Waterfront Harderwijk

Samenhang materialisatie openbare ruimte | 28 januari 2015 | in opdracht van VOF Waterfront

LODEWIJK BALJON landschapsarchitecten

2.2 Boulevard Oost

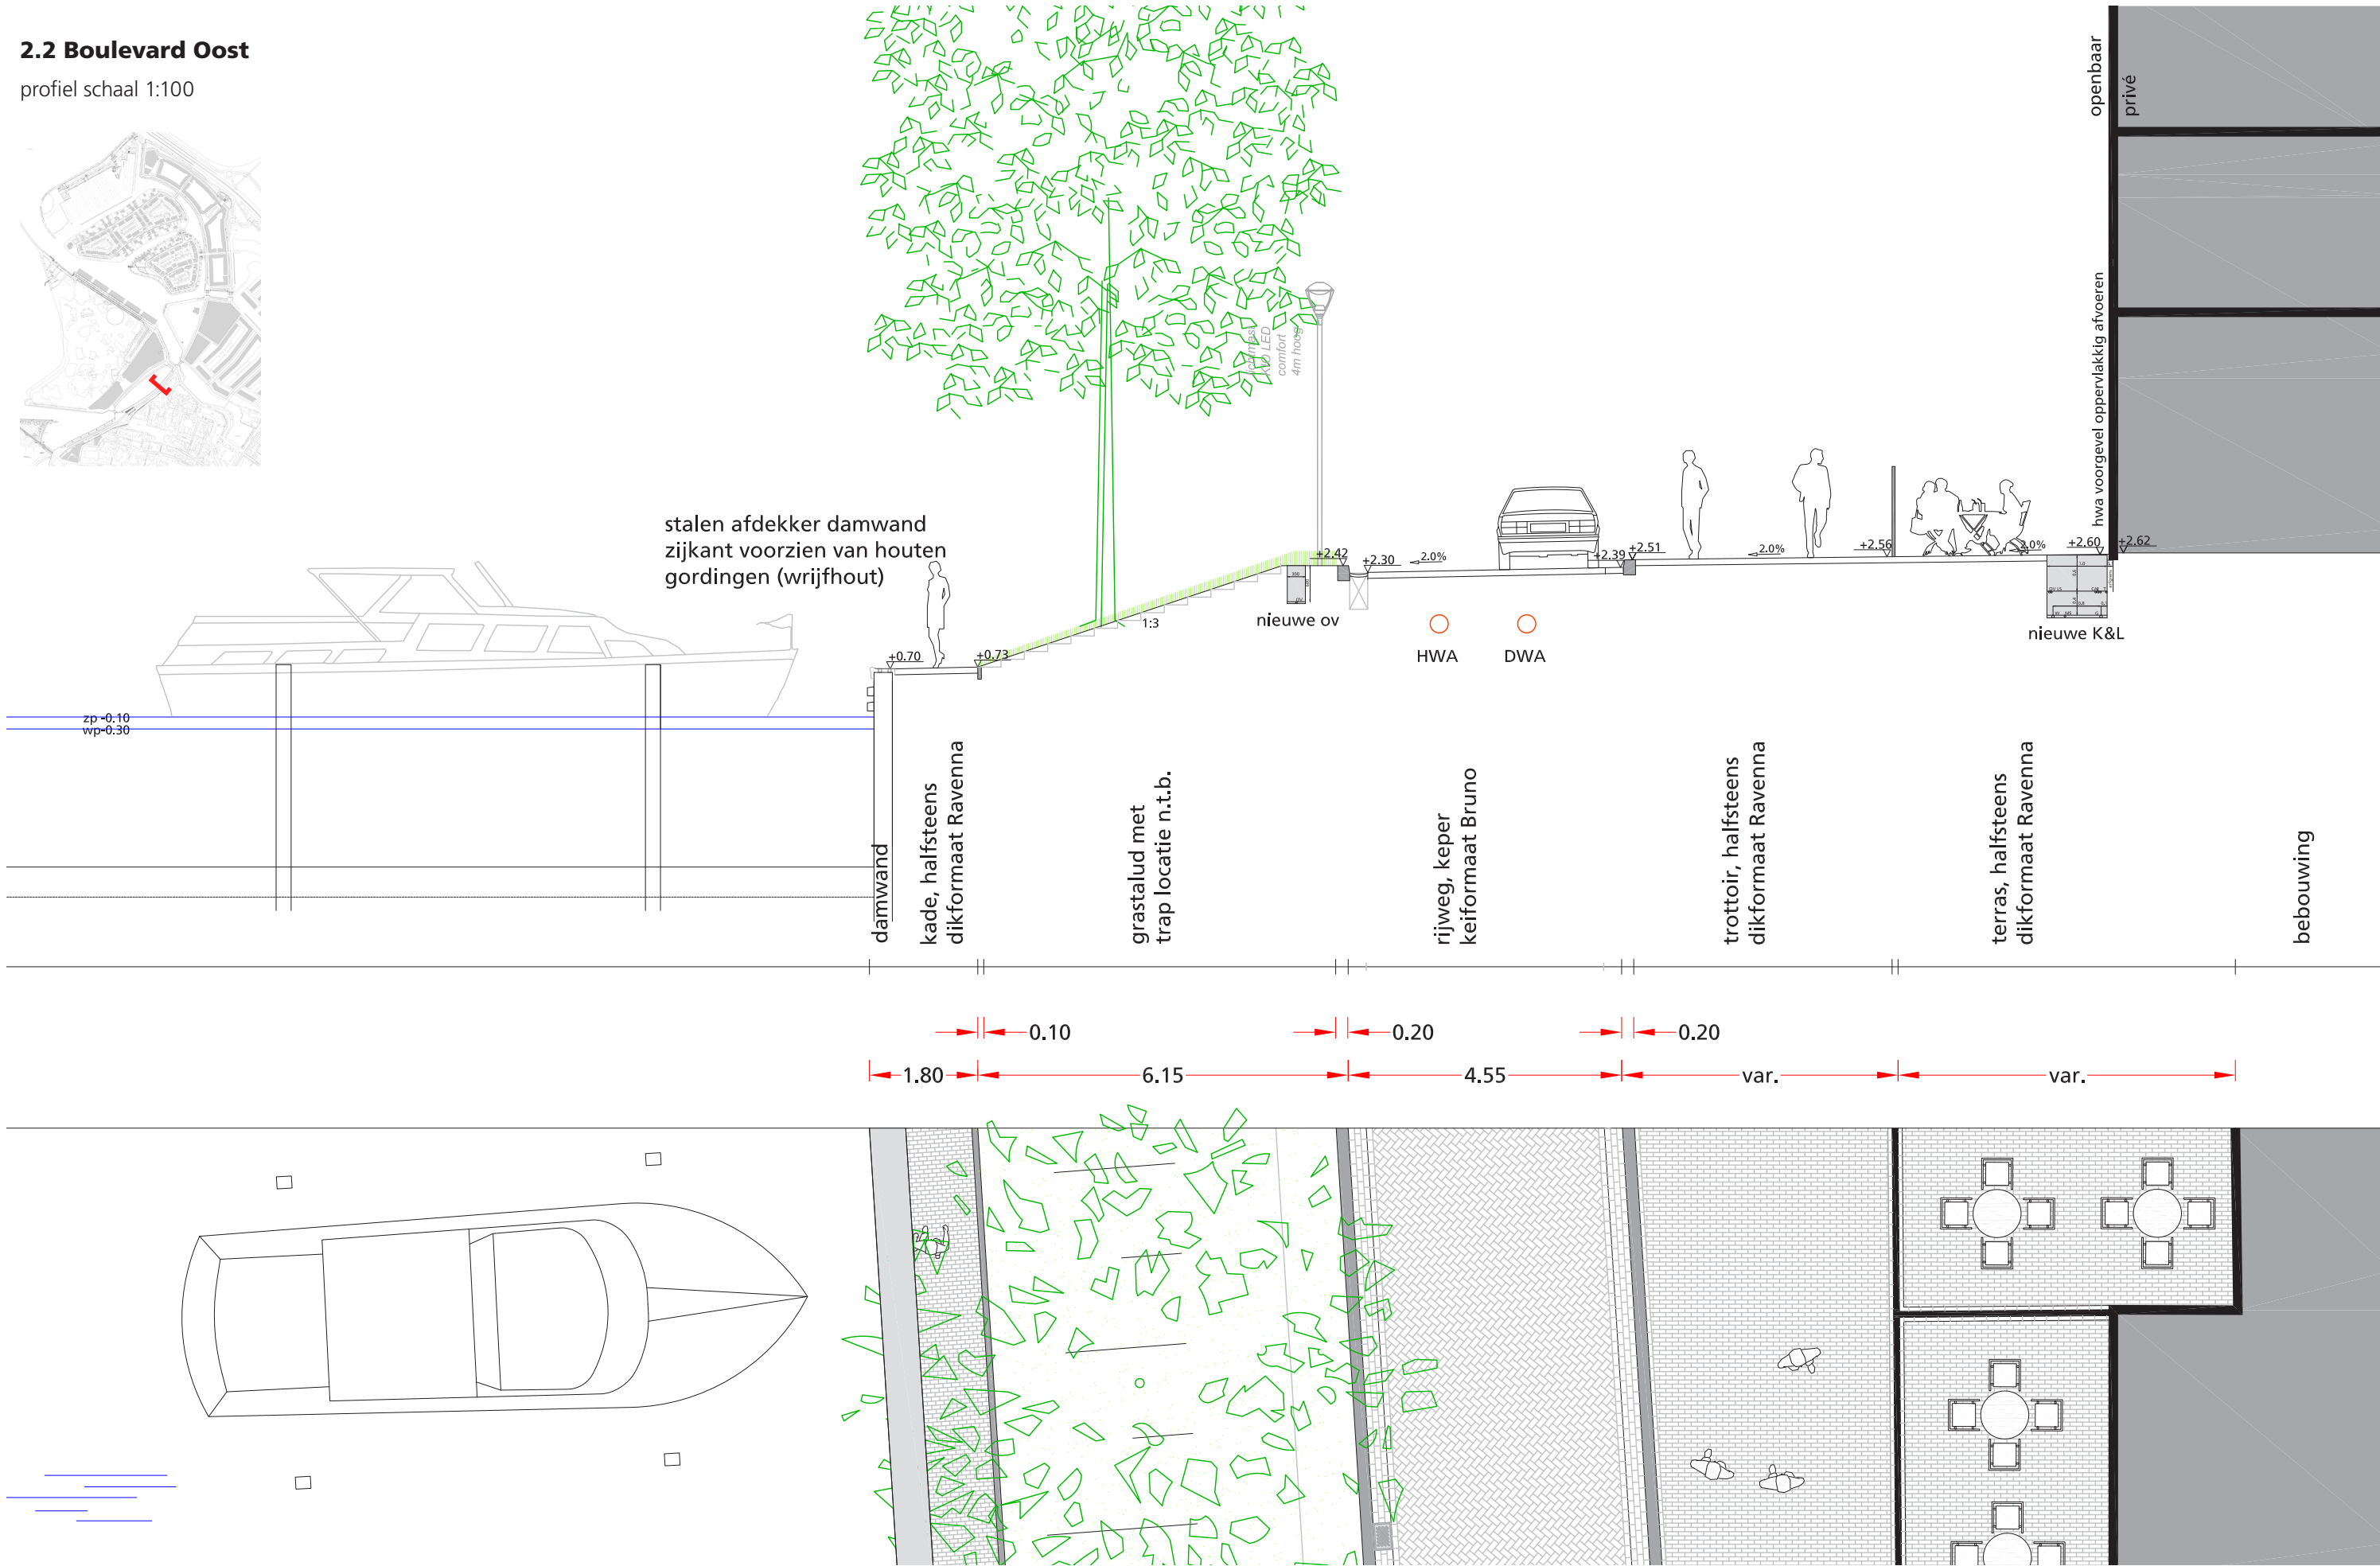
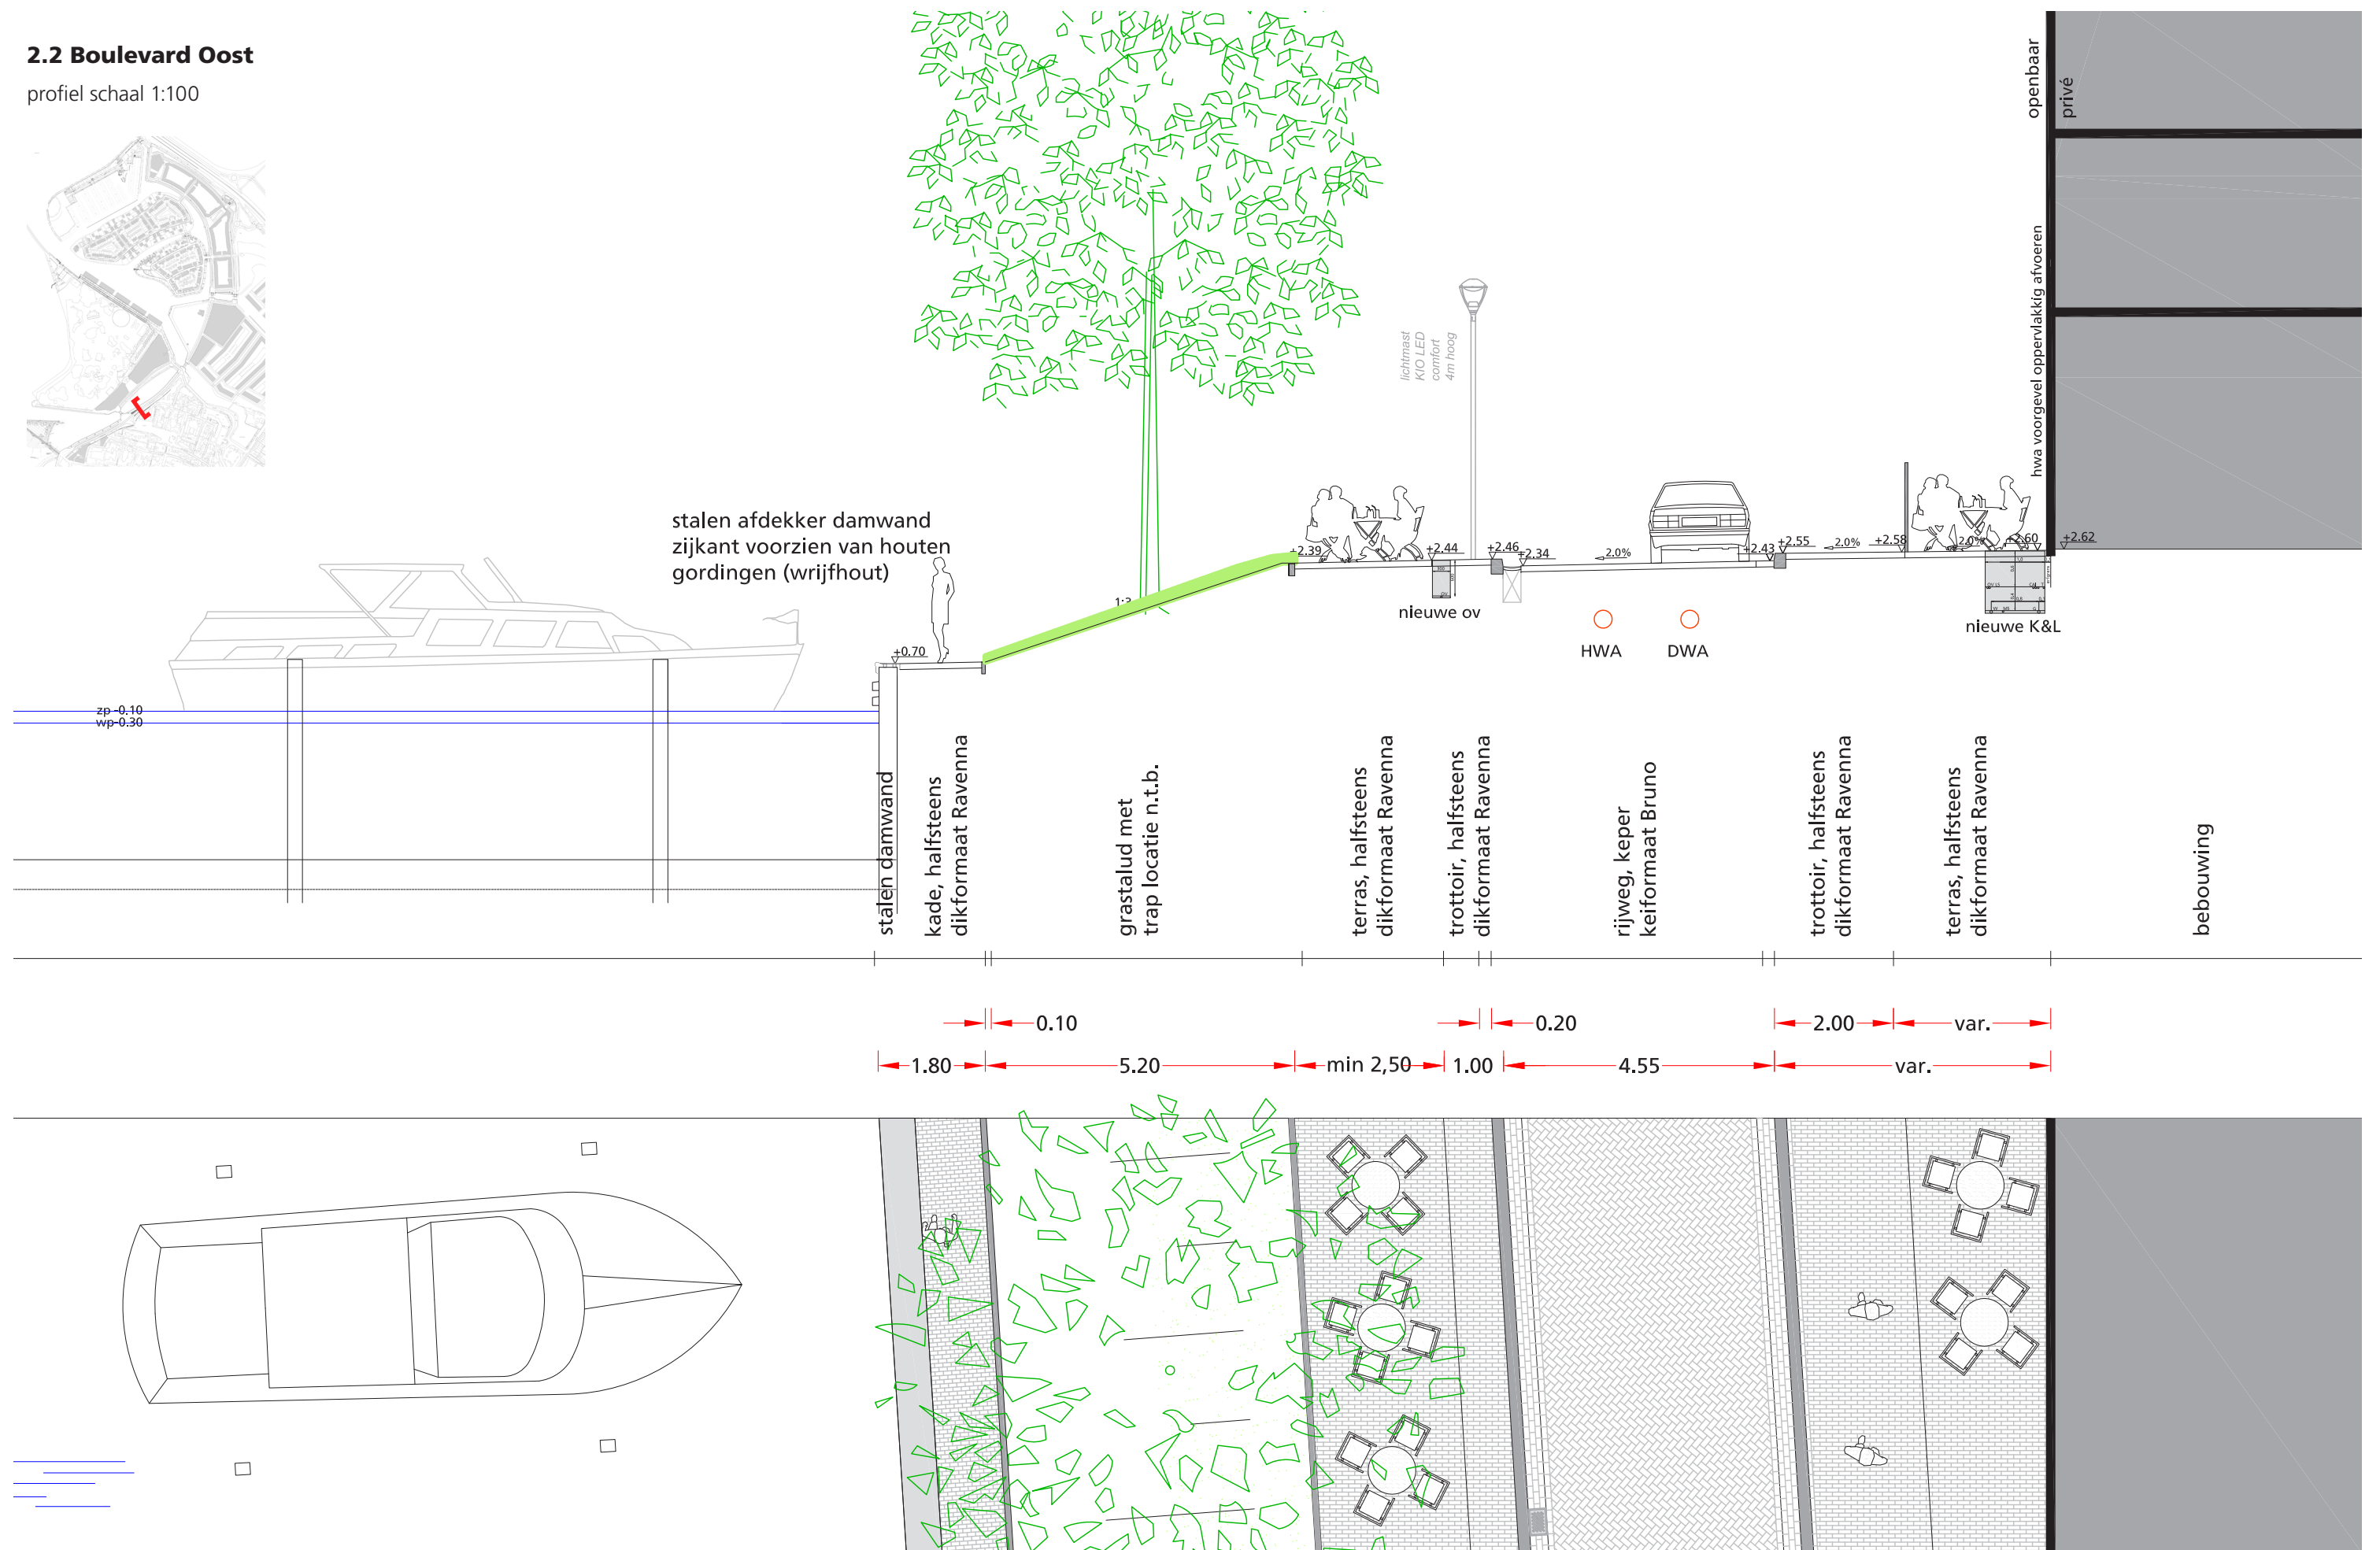
Voorstel tot wijziging kadeconstructie:

In het HLA is opgenomen dat de kade uitgevoerd dient te worden in een damwandconstructie voorzien van betonnen deksloof en 1 houten wrijfgording. Het voorstel is om een kadeconstructie te maken gelijk aan Boulevard West.

Wijzigingen t.o.v. Hoofdlijnenakkoord:

- Damwand met stalen afdekker en 2 houten wrijfgordingen.
- Verhardingstrook van 1m boven aan grastalud vervalt.
- Verbreding grastalud met 1m; groener beeld en beter beheerbaar grastalud.
- Continuïteit beeld van de oever langs de Boulevard West en Oost.
